Title - Sujet Lacolle aménagements temporaires	
Solicitation No. - N° de l'invitation EF937-161579/B	Amendment No. - N° modif. 003
Client Reference No. - N° de référence du client R.064261.800	Date 2017-07-19
GETS Reference No. - N° de référence de SEAG PW-\$MTC-775-14374	
File No. - N° de dossier MTC-6-39015 (775)	CCC No./N° CCC - FMS No./N° VME
Solicitation Closes - L'invitation prend fin at - à 02:00 PM on - le 2017-08-11	Time Zone Fuseau horaire Heure Avancée de l'Est HAE
F.O.B. - F.A.B. Plant-Usine: <input type="checkbox"/> Destination: <input checked="" type="checkbox"/> Other-Autre: <input type="checkbox"/>	
Address Enquiries to: - Adresser toutes questions à: Aguilera, Maria Pia	Buyer Id - Id de l'acheteur mtc775
Telephone No. - N° de téléphone (514) 496-3573 ()	FAX No. - N° de FAX (514) 496-3822
Destination - of Goods, Services, and Construction: Destination - des biens, services et construction:

Projet : **Poste Frontalier St-Bernard-de-Lacolle**
Project : *St-Bernard-de-Lacolle border crossing*
Aménagements temporaires
Temporary facilities

Objet : **Addenda #1 – Architecture No ADD1-A01**
Subject : *Addendum #1 – Architecture No ADD1-A01*

Notre dossier : M-1405
Our do

A005

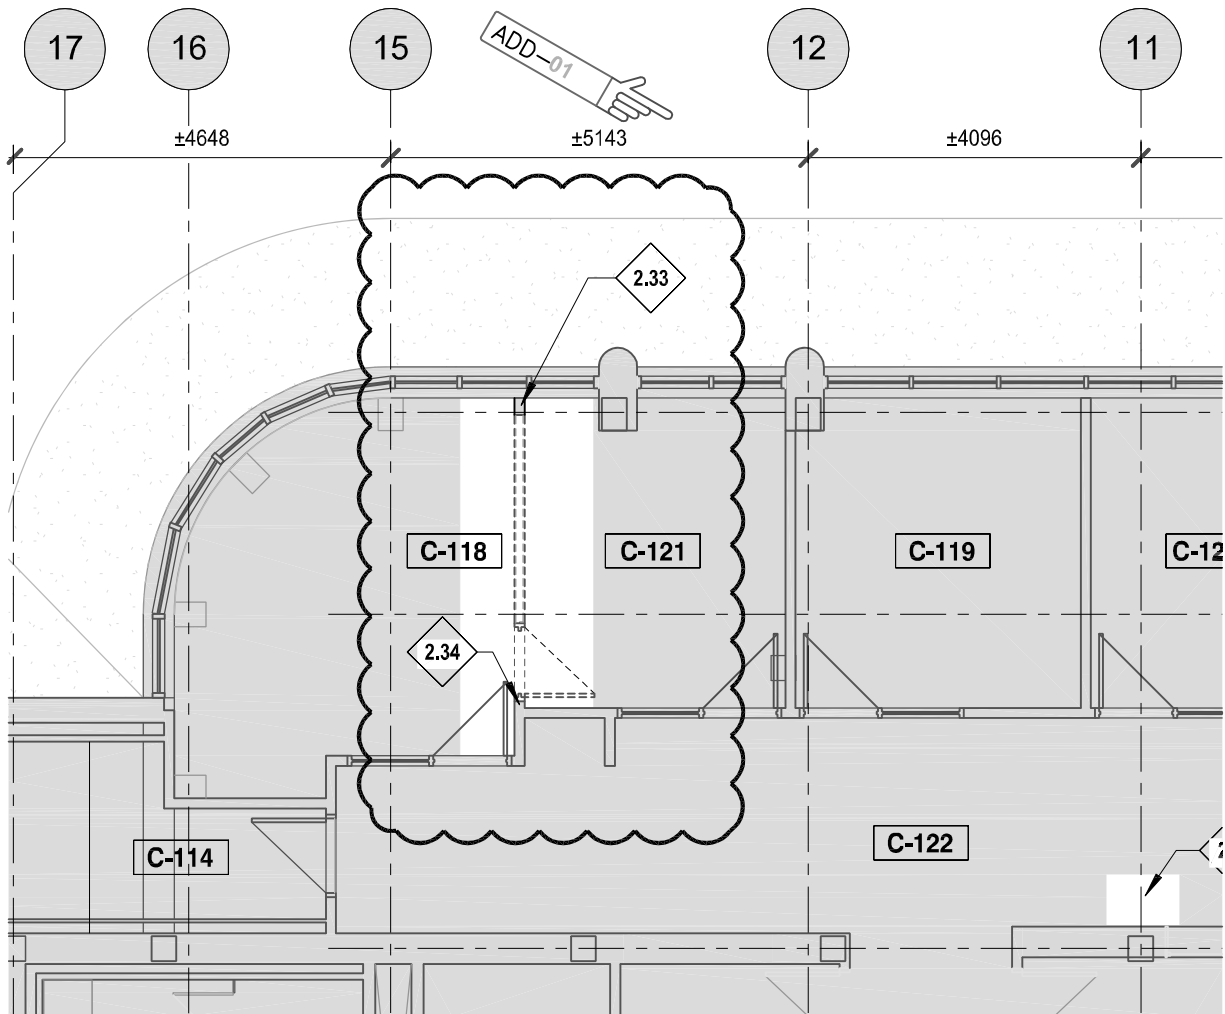
- .1 Local C-118 et C121 : Démolir partiellement le mur entre les deux pièces :
 - Conserver de part et d'autre une partie de la cloison existante, +/- 100mm ;
 - Conserver une partie de la cloison à la tête, environ 100mm plus bas que le plafond existant de tuiles suspendues;
 - Enlever et disposer hors-site la porte et le cadre existant.

- .1 Room C-118 and C121 : Partially demolish the wall between the 2 rooms:
 - Keep part of existing partition on both ends (+/- 100mm);
 - Keep part of the bulkhead – around 100mm lower than the existing suspended ceiling tiles;
 - Remove and dispose offsite the existing door and frame.

-  < 2.33 > SECTIONS DE MUR EXISTANT À CONSERVER SUR +/- 100mm À PARTIR DE L'APPAREIL DE CHAUFFAGE.
WALL SECTION TO CONSERVE +/- 100mm FROM THE HEATING EQUIPMENT.
-  < 2.34 > SECTIONS DE MUR EXISTANT À CONSERVER JUSQU'AU CADRE DE PORTE EXISTANT.
WALL SECTION TO CONSERVE TO THE EXISTING DOOR FRAME.

A005

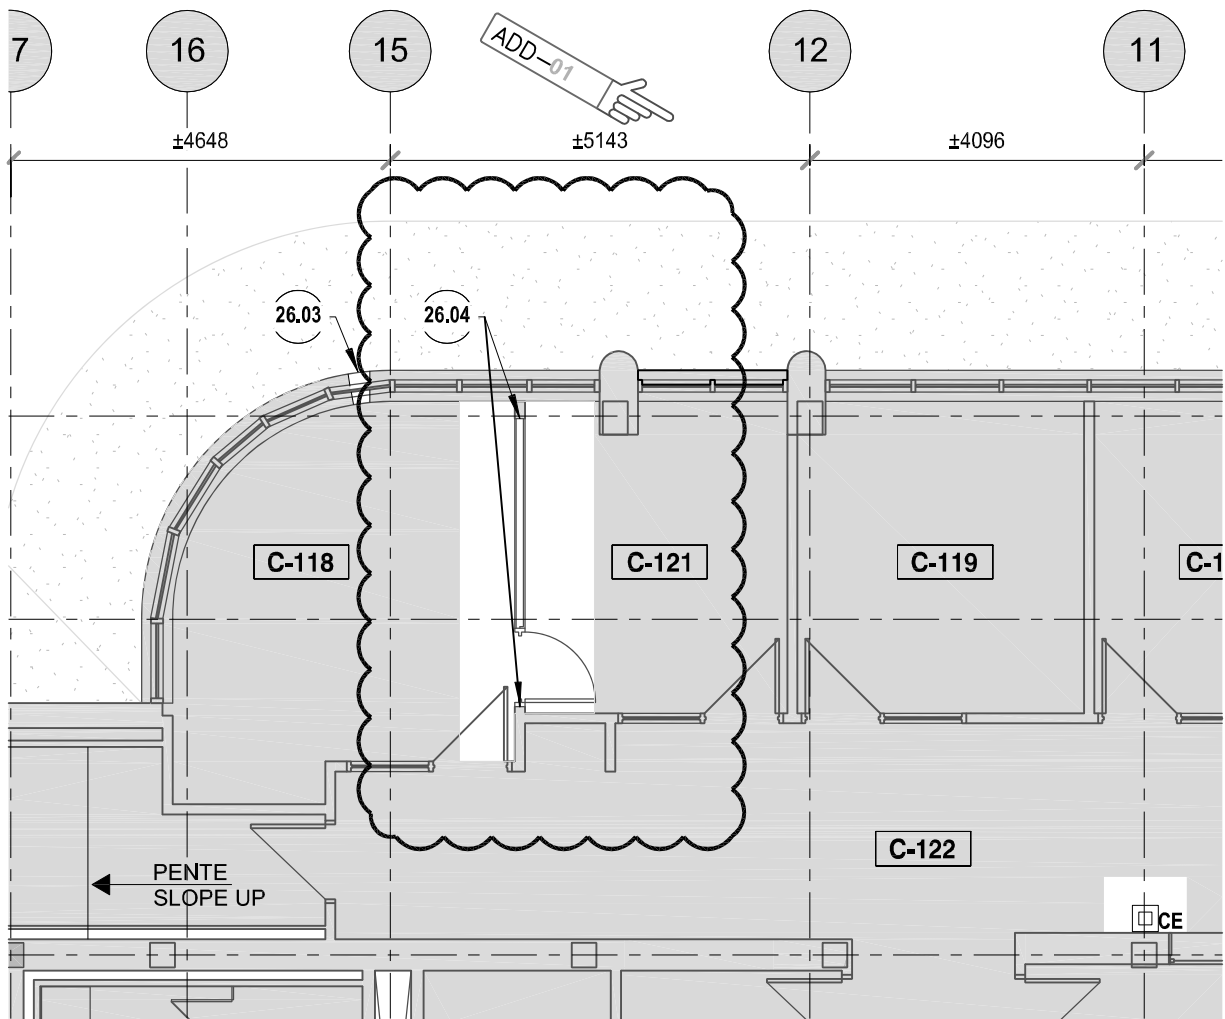
Pour plus de détails, voir croquis ci-joint.

See details on attached sketch.

- 26.04 TRAVAUX DE RAGRÉAGE À PRÉVOIR AUX EXTRÉMITÉS DES SECTIONS DE CLOISONS À CONSERVER. POSER LE GYPSE, APPRÊTER LES SURFACES ET PEINDRE COULEUR TELLE QUE L'EXISTANT.
FORESEE RESURFACING TO THE ENDS OF THE SECTIONS OF THE EXISTING PARTITIONS. INSTALL GYPSUM BOARDS, PREPARE SURFACES AND PAINTING COLOR AS EXISTING.
